## 改善箇所説明図

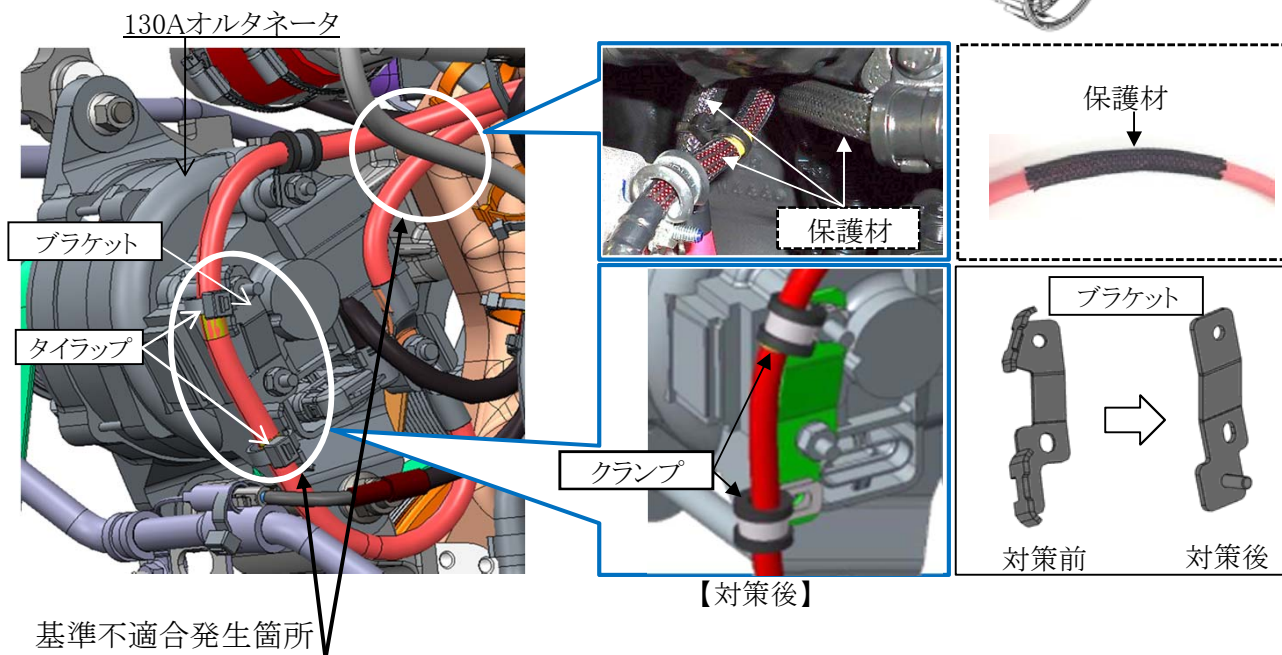
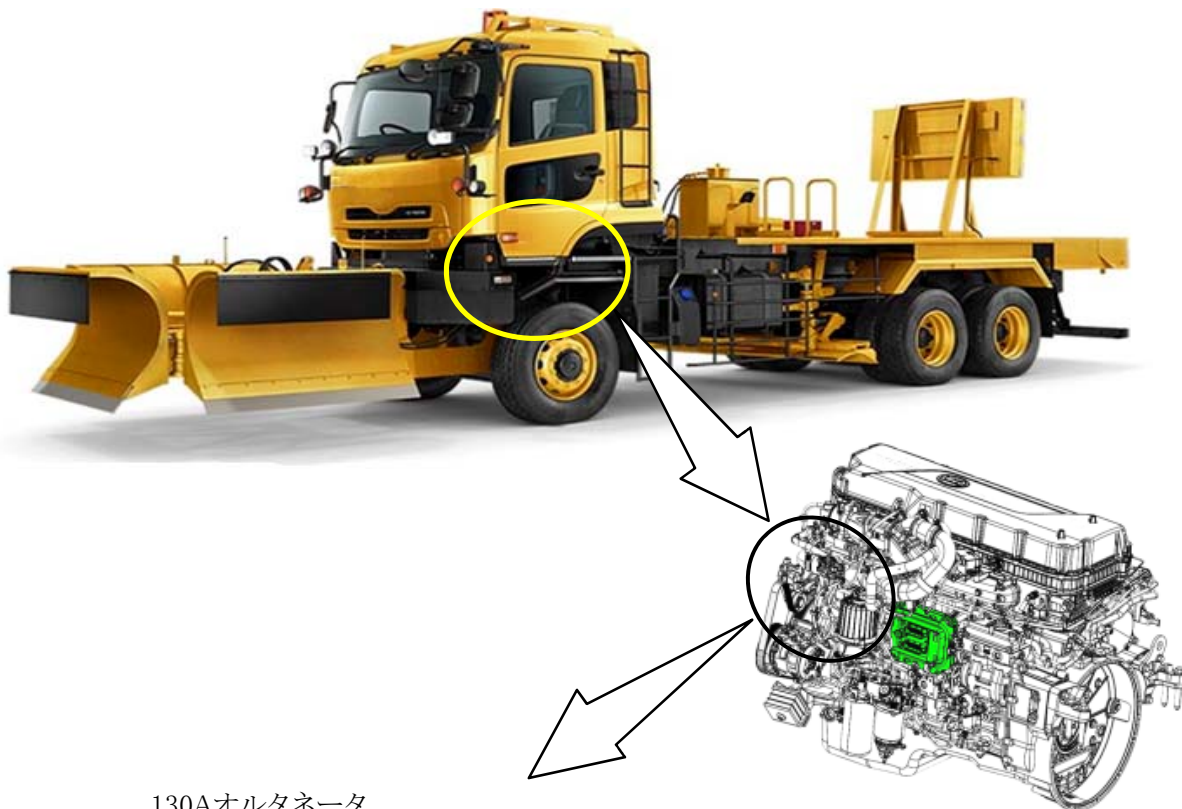
130アンペア仕様のオルタネータ電源配線において、オルタネータ裏側の配索及び固定方法が不適切なため、振動により当該配線が固定ブラケットのエッジ部と干渉して被覆を損傷させることがある。そのため、そのままの状態で使用を続けると、当該配線が短絡し発熱・発煙するおそれがある。

全車両、電源配線に保護材を取付けて、固定ブラケット及びクランプを対策品に交換する。なお、電源配線に損傷がある場合は補修又は新品に交換する。

識別： オルタネータ裏側の電源配線に装着された保護材で識別する。
